DAT-2151-5-1/20

Wyjaśnienie treści SIWZ.

„Przebudowa budynku administracyjno- dydaktycznego przy ul. Zamojskiego 7 w Jeleniej Górze na żłobek”.

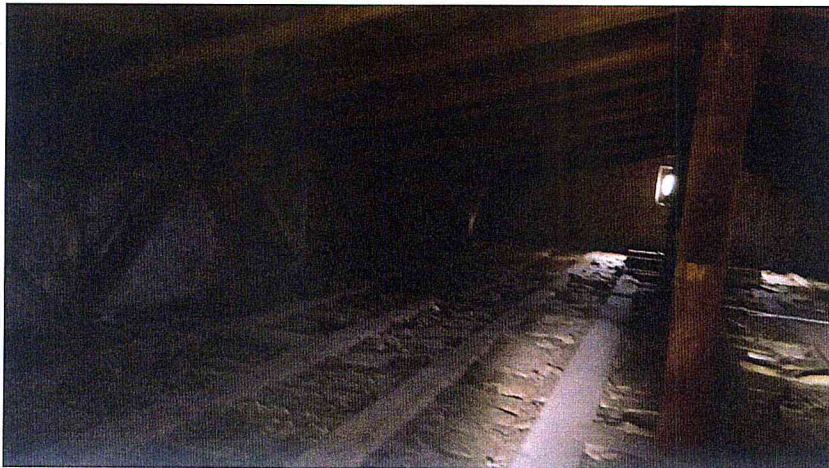
6. Prosimy o informację czy na drewnianym stropie poddasza (oznaczenie P4) jest aktualnie ułożona wełna na strychu, czy nie. W opisie do projektu jest mowa o wymianie ocieplenia a nie uwzględniono istniejącego ocieplenia.

ODPOWIEDŹ: Obecnie na stropie poddasza jest ułożona wełna mineralna (między belkami) jak na poniższym zdjęciu
